BELANGRIJKE VEILIGHEIDSINFORMATIE

ProgrammerSoftwareUpdate Voor Micra™ Transcatheter Pacing Systemen

Medtronic Referentie: FA856

Image 1

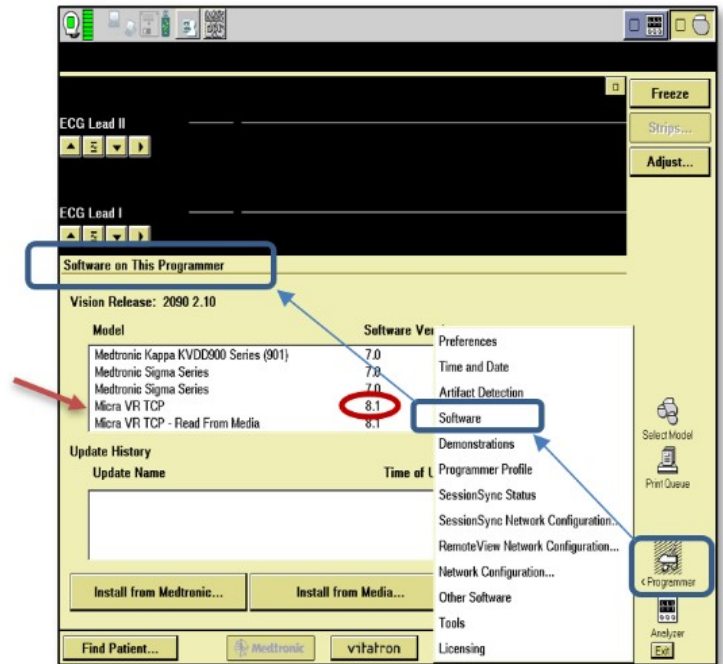
Correcte software: Micra VR TCP version 8.1 (of hoger)

- Selecteer Software (zie Afbeelding 1)
- Scroll door de lijst van beschikbare Software Models in het bovenste selectie scherm totdat u de Micra ziet.
- Controleer of de Software Micra VR TCP Versie 8.1 is.
